**FW/ÖDP-Fraktion des Bezirksausschusses 14
für den Stadtbezirk Berg am Laim**

Antrag zur BA 14 Sitzung am 23.05.2023

**Prüfung von alternativen Lagen des freigelegten Hachinger Baches entlang der
Truderinger Straße, damit die Bäume beidseitig der Straße erhalten werden können**

Abschnitt 3 – Variante 1 im Querschnitt

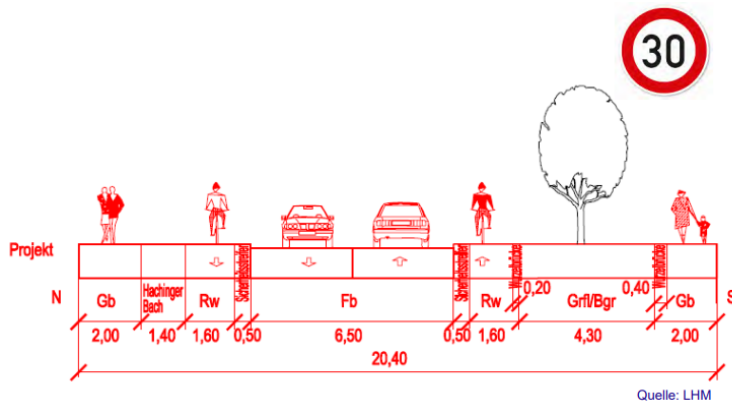
Mobilitätsreferat und Baureferat sollen die Planungen im Abschnitt 3 bei der Neugestaltung der Truderinger Straße dahingehend überarbeiten, dass es zu keinem Kahlschlag bei den Bäumen kommt und beide Baumreihen weiterhin existieren können. Hierbei soll insbesondere geprüft werden, ob der Bach

- stellenweise auch an anderer Stelle des Straßenquerschnitts freigelegt werden kann,
- nur immer wieder punktuell freigelegt werden kann bei einer ansonsten Verrohrung,
- die bisher geplante Freilegung in einem 1,40 m breiten und übergitterten Betontrog ansprechender gestaltet werden könnte.

Unter einer Freilegung des bisher verrohrten Hachinger Baches verstehen die Bürgerinnen und Bürger ein offenes Flussbett und keine tiefgelegte Wasserrinne im Betontrog mit Gitter. Für die Anwohnerinnen und Anwohner sind die beiden Baumreihen unverzichtbar in einer sich weiter überhitzenden Stadt.
